VILLE D'AUBENAS

CERTIFICAT DE CONFORMITE DE RACCORDEMENT
ASSAINISSEMENT COLLECTIF

Nom du propriétaire : James G.
Adresse de facturation : 41 chemin du Ruisseau 26000 Valence
Adresse du contrôle : 1 chemin de la Dalmette

CROQUIS

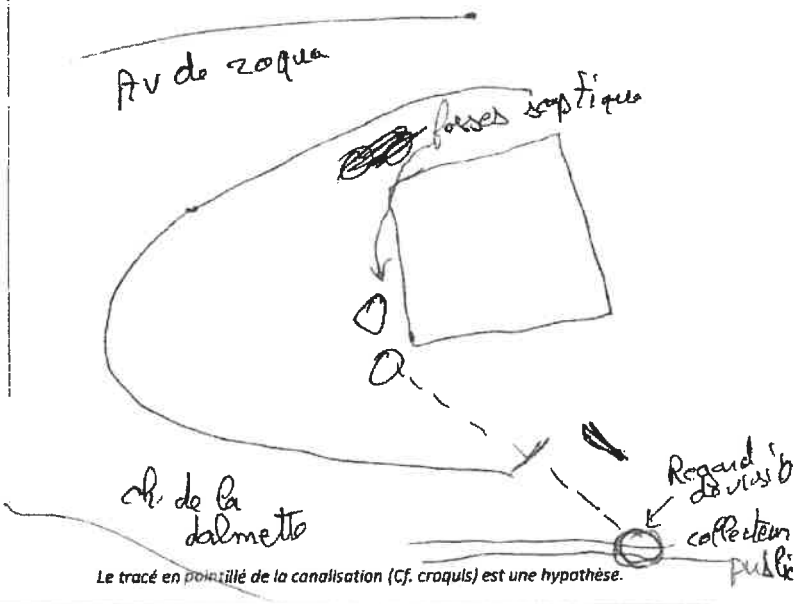
Observations : Les eaux usées transitent par l'ancienne fosse ce qui entraine la non conformité du branchement

☒ Constate que le raccordement n'est pas conforme à la réglementation en vigueur car :

- ☐ le bâtiment n'est pas raccordé au réseau public,
- ☐ l'évacuation des eaux usées s'effectue dans le réseau d'eaux pluviales,
- ☐ les installations privées présentent un défaut d'étanchéité,
- ☐ l'évacuation des eaux pluviales s'effectue dans le réseau des eaux usées,
- ☒ présence d'une fosse septique en service et raccordée au réseau d'assainissement,
- ☐ une partie des installations n'est pas raccordée au réseau d'assainissement,
- ☐ le raccordement sur la boite de branchement n'est pas conforme,
- ☐ Observation :

Le tracé en pointillé de la canalisation (Cf. croquis) est une hypothèse.

☒ Travaux en domaine privé à prévoir : Bypasser la fosse septique

☒ Travaux en domaine public à prévoir : poser un tabouret de branchement
